SUPLEMENT
UWZGLĘDNIAJĄCY ZMIANY NIEISTOTNE
DO PROJEKTU BUDOWLANEGO
REMONTU INSTALACJI CENTRALNEGO OGRZEWANIA
I CIEPŁEJ WODY UŻYTKOWEJ W BUDYNKU
WIELORODZINNYM ZLOKALIZOWANYM
W SANOKU PRZY UL. ORZESZKOWEJ 2A
w ramach zadania: „Poprawa efektywności energetycznej
wielorodzinnych budynków mieszkalnych
na terenie Gminy Miasta Sanoka”

Zawartość opracowania - wykaz zmian:

- 1. Zmiana lokalizacji rozdzielaczy c.o.**
- 2. Usunięcie pomp obiegowych centralnego ogrzewania.**
- 3. Naniesienie na rysunek trasy przewodu cyrkulacyjnego**

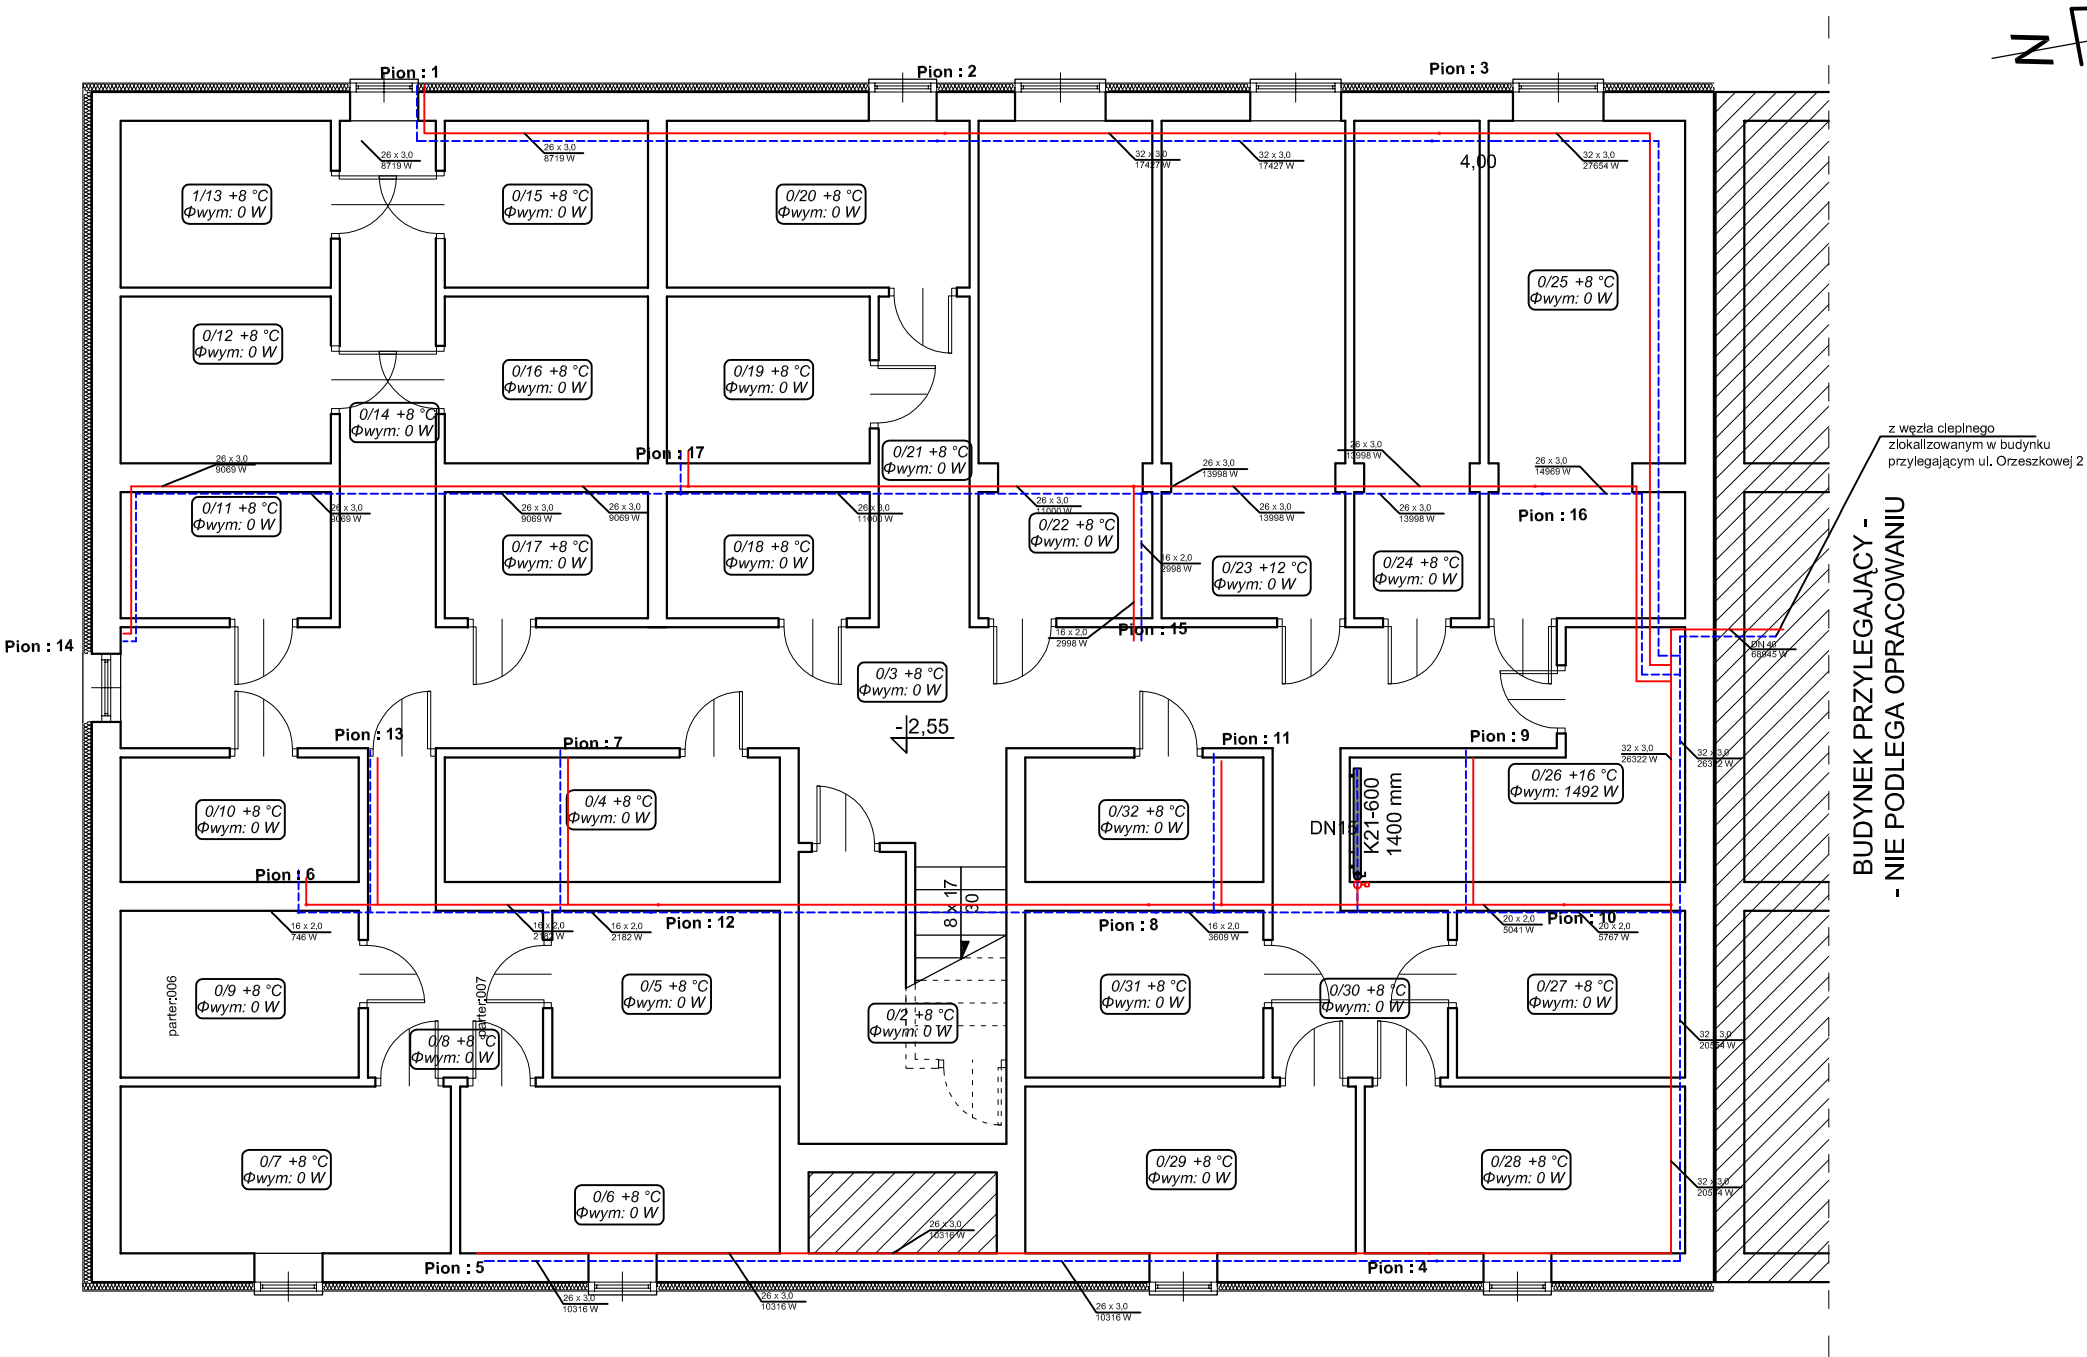
Wprowadzono zmiany w lokalizacji rozdzielaczy c.o. i grzejnika K21-600 1400 mm (przeniesiono z pomieszczenia 0/25 do pomieszczenia 0/26). Rozdział czynnika grzejnego będzie odbywał się z wykorzystaniem układu trójkowego. W związku ze zmianą lokalizacji rozdzielacza zmianie uległy trasy prowadzenia przewodów w jego obrębie. Zmiany naniesiono na RYS 1

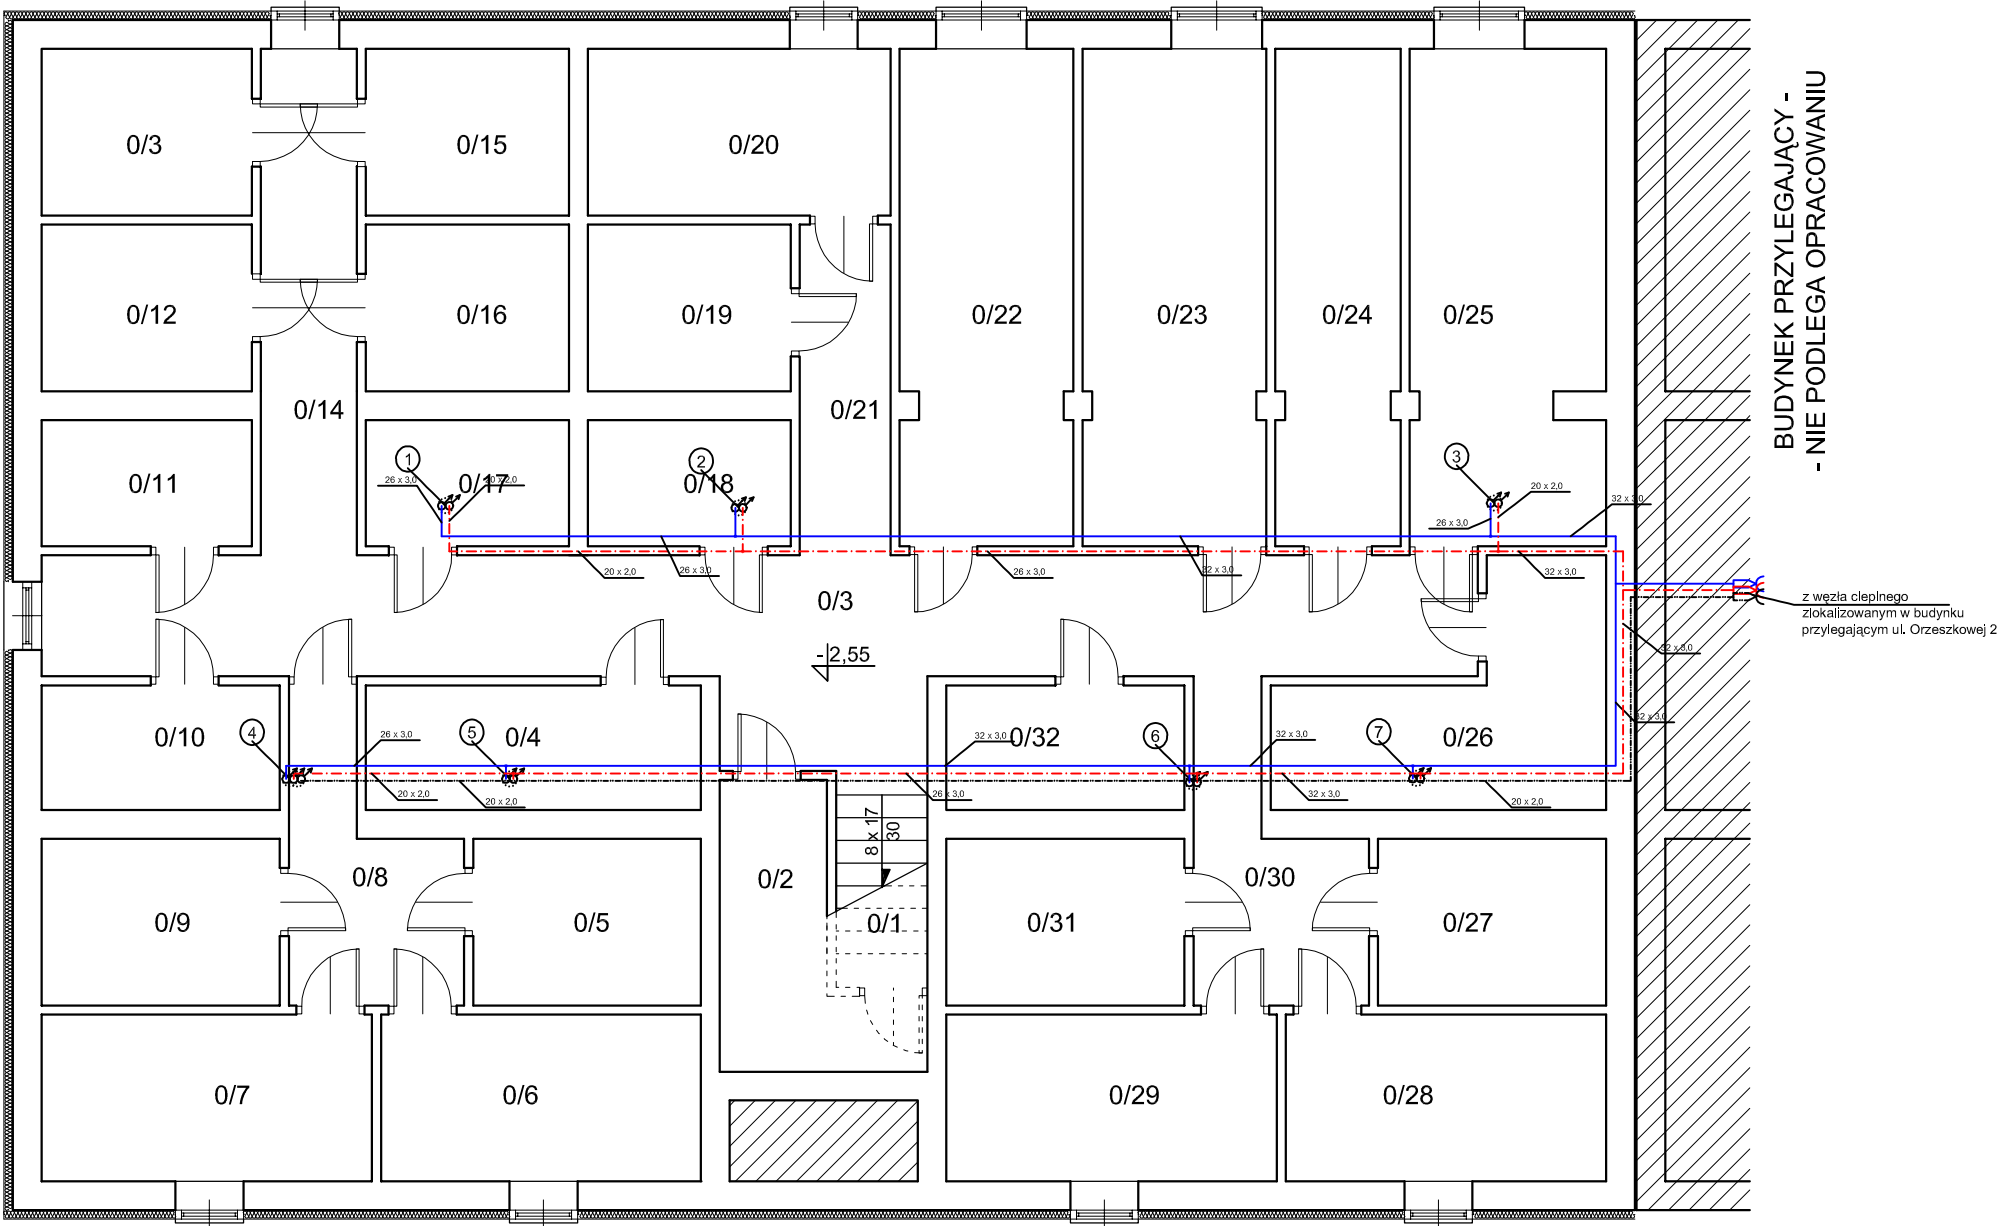
Na rysunku 5 naniesiono trasę prowadzenia przewodów cyrkulacyjnego do pionu nr 4 połączonego z pionem ciepłej wody numer 4 na przedostatniej kondygnacji.
